Rapport de l'Inspection des installations classées

Visite d'inspection du 25/05/2022

RECYCL'AUTO PIECES NIMES

1172 chemin de l'aérodrome
30000 NIMES

Nom du point de contrôle : Etat des stocks de produits dangereux. — Etiquetage.

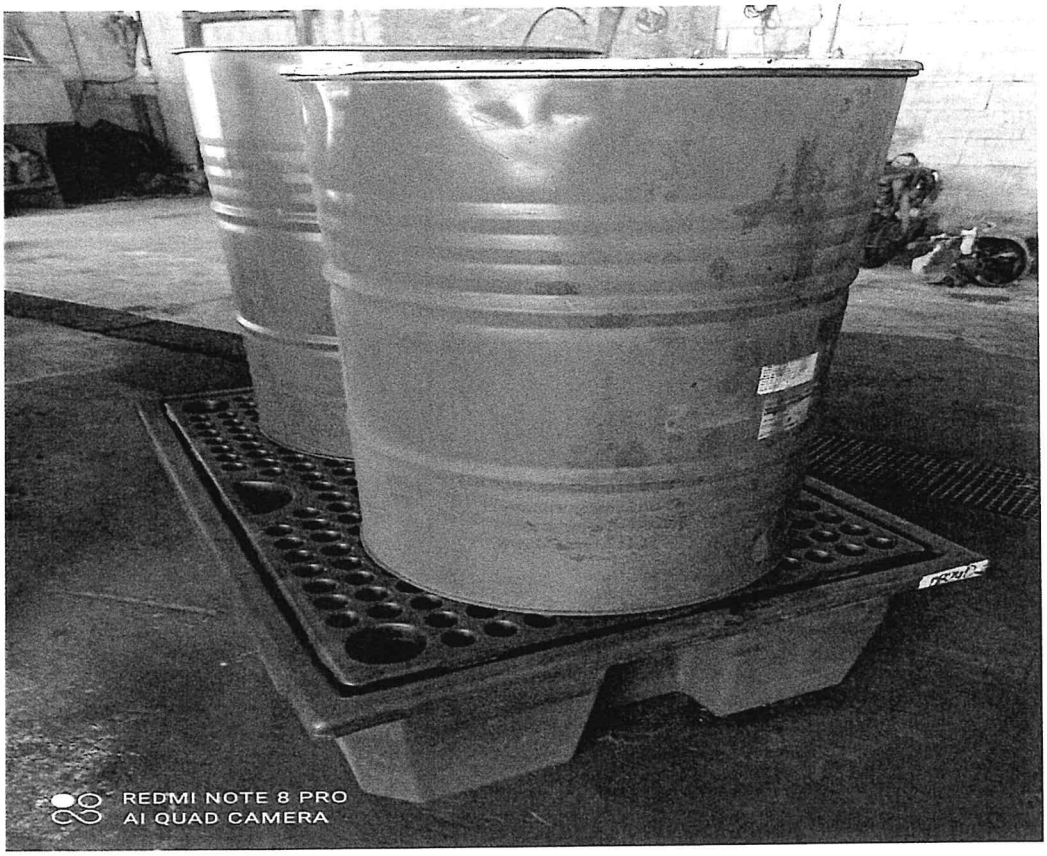
Référence réglementaire : Arrêté Ministériel du 26/11/2012, article 9
Thème(s) : Risques accidentels, Etiquetage produits dangereux
Prescription contrôlée : Les récipients portent en caractères lisibles le nom des produits et, s'il y a lieu, les symboles de dangers conformément à la législation relative à l'étiquetage des substances, préparations et mélanges dangereux.
Constats : - Lors de la visite du 15 novembre 2017, l'inspection a constaté que les cuves dans lesquelles sont stockés les fluides issus de la dépollution des VHU ne portaient pas en caractères lisibles le nom des produits ni les symboles de dangers conformément à la législation relative à l'étiquetage des substances, préparations et mélanges dangereux. - Lors de la visite du 25 mai 2022, l'inspection a constaté que les cuves dans lesquelles sont stockés les fluides issus de la dépollution des VHU portaient en caractères lisibles le nom des produits mais pas les symboles de dangers conformément à la législation relative à l'étiquetage des substances, préparations et mélanges dangereux. L'exploitant s'est engagé à les mettre en place sous quinzaine, ce qu'il a fait effectivement, comme en témoignent des clichés transmis en date du 14 juin 2022.

Nom du point de contrôle : Entreposage des pièces et fluides issus de la dépollution des VHU

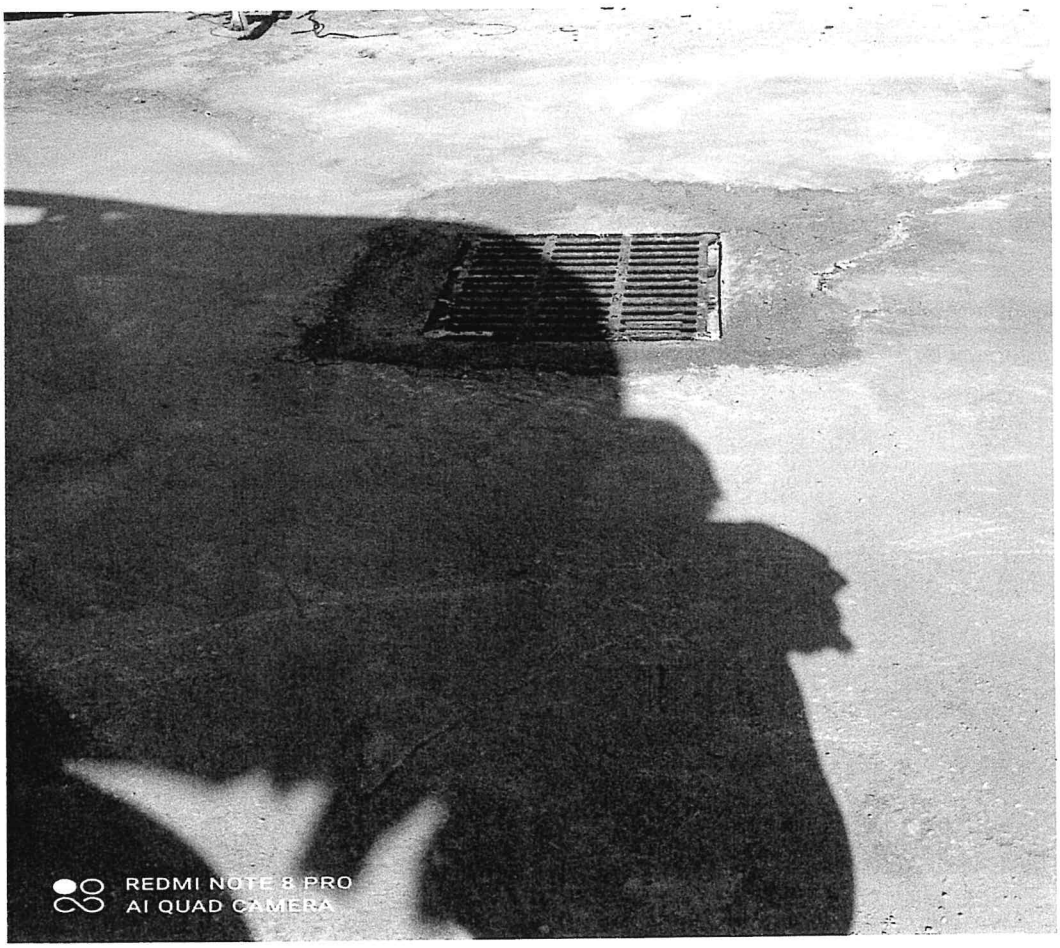
Référence réglementaire : Arrêté Ministériel du 26/11/2012, article 41 > III.
Thème(s) : Risques chroniques, Rétention
Prescription contrôlée : Toutes les pièces et fluides issues de la dépollution des véhicules sont entreposés à l'abri des intempéries.Les conteneurs réceptionnant des fluides extraits des véhicules terrestres hors d'usage (carburants, huiles de carters, huiles de boîtes de vitesse, huiles de transmission, huiles hydraulique, liquide de refroidissement...) sont entièrement fermés, étanches et munis de dispositif de rétention.
Constats : - Lors de la visite du 15 novembre 2017, l'inspection avait constaté l'absence de capacité de rétention sous les cuves dans lesquelles sont stockés les fluides issus de la dépollution des VHU. - Lors de la visite du 25 mai 2022, l'inspection a constaté que les cuves dans lesquelles sont stockés les fluides issus de la dépollution des VHU disposaient de bacs de rétention en bâti mais que le fût de stockage des filtres à huile contenant de l'huile s'égouttant des filtres n'en disposait pas. L'exploitant s'est engagé à placer ce fût sur rétention sous quinzaine, ce qu'il a fait effectivement, comme en témoigne un cliché transmis en date du 14 juin 2022.
